ALCALDÍA MAYOR
DE BOGOTÁ D.C.
SALUD
Subred Integrada de Servicios
de Salud Norte E.S.E.

ADENDA 03
CONVOCATORIA PÚBLICA No. 06 DE 2019
RESPUESTA A OBSERVACIONES Y ACLARACIONES A LA VISITA TÉCNICA FINAL DE LA
PRESENTE CONVOCATORIA
20 de Agosto de 2019

**CONTRATAR LA COMPRA DE EQUIPOS BIOMEDICOS PARA EL SERVICIO DE IMÁGENES
DIAGNOSTICAS DE LA SUBRED INTEGRADA DE SERVICIOS DE SALUD NORTE E.S.E. EN LA
USS SIMON BOLIVAR”.**

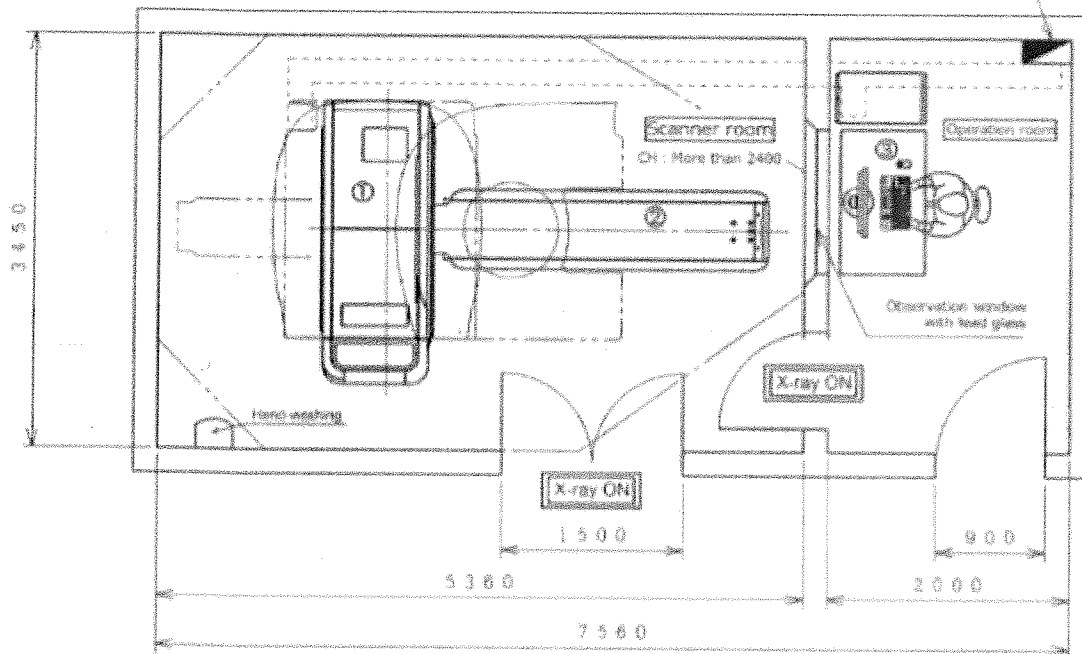
- Teniendo en cuenta la revisión de áreas y de planos del proyecto solicitamos se realice el cambio de la sala de radiología intervencionista ecografía por el área adjunta correspondiente a la sala de recuperación ya que para ecografía intervencionista se necesita un área más grande y así de esta manera quedara la sala de ecografía junto a la sala de ecografía intervencionista lo cual hace el servicio más funcional.

Se acepta la observación y se re-ubica el área de RADIOLOGIA INTERVENCIONISTA ECOGRAFIA, la cual queda ubicada en el área donde se encontraba la sala de recuperación, adicional a ello el consultorio de ULTRADONIDO se localizará adyacente a los ascensores y la sala de recuperación junto a la sala de RAYOS X 02.

Scale 1 : 50

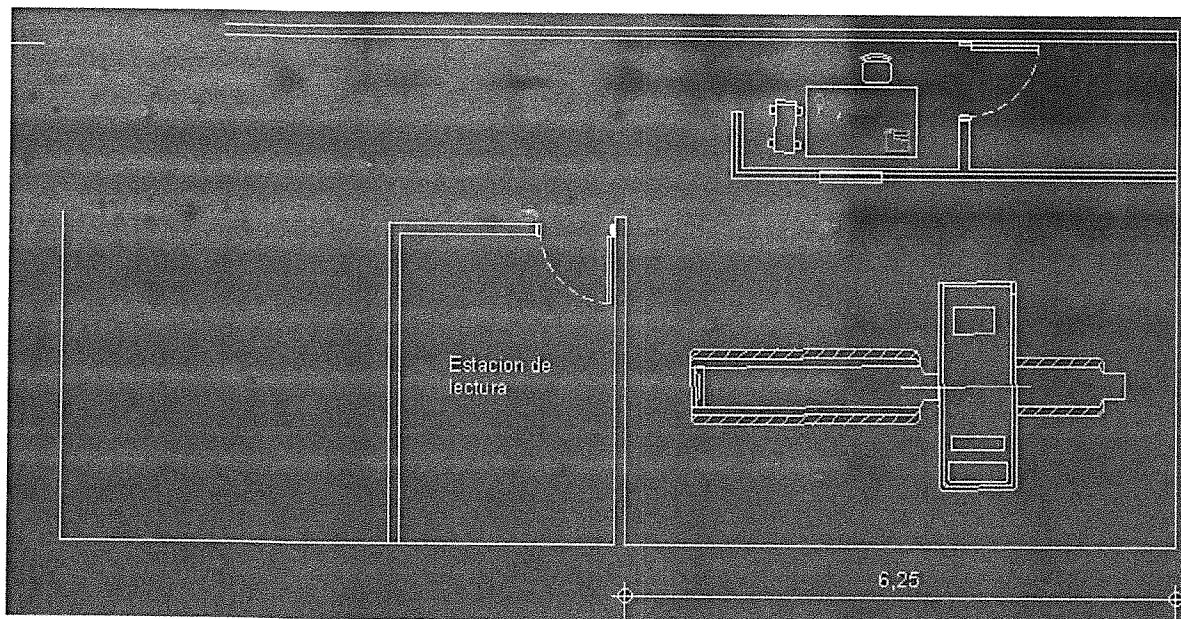
- Requerimos que el espacio de tomografía sea de las siguientes dimensiones, ya que las actuales no son aptas para los espacios requeridos.

- Se requiere aire acondicionado para la sala de tomografía de mínimo 36.000BTU.

Se acepta la observación, y se modifica el plano del área de imagenología, quedando el área de TOMOGRAFO TAC con un ancho de 4.13 m y una profundidad de 5.77 m. adicional a ello, el cuarto de control del TAC tendrá un ancho de 1.94 m y una profundidad de 3.5 m.

Opción B

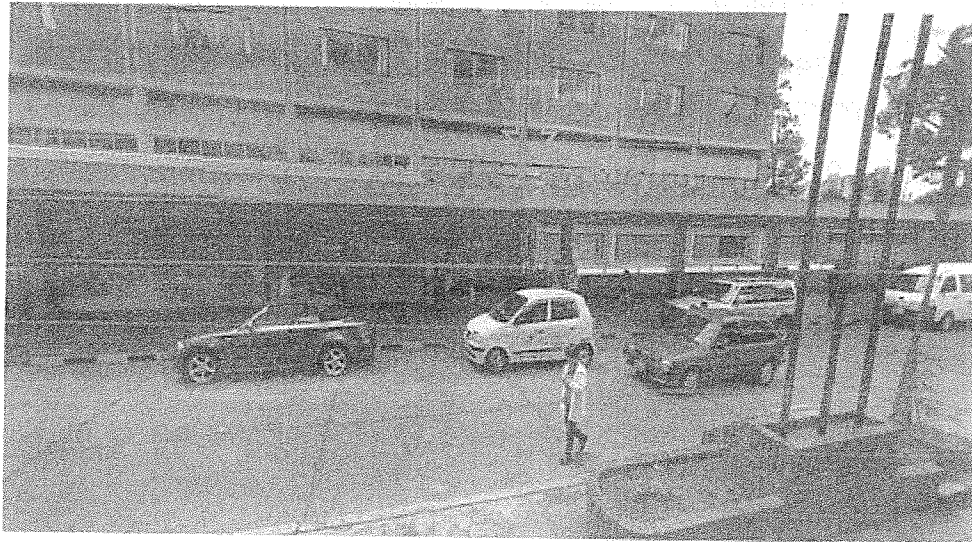
3. El Hospital deberá suministrar las conexiones internas para las líneas de agua entre las áreas de operación y las unidades, así como las obras internas entre estos dos componentes. Se plantean las siguientes áreas para la ubicación de las unidades de aire acondicionado:

Se aclara al observante, que las adecuaciones físicas, así como las adecuaciones eléctricas serán asumidas por la Subred Integrada de Servicios de Salud Norte E.S.E.

Propuesta de Ubicación

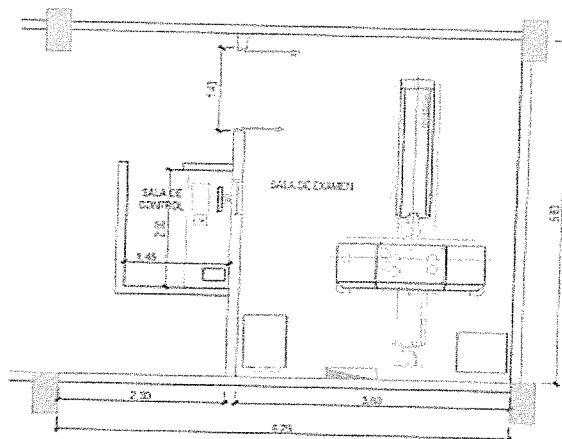
1. Se debe ampliar la sala de examen del tomógrafo, (área mínima de instalación = 5.50m (largo) x 3.80m (ancho)).

Se acepta la observación, y se modifica el área de tomografía quedando **"TOMOGRAFO TAC con un ancho de 4.13 m y una profundidad de 5.77 m sin contar el cuarto de control"**.
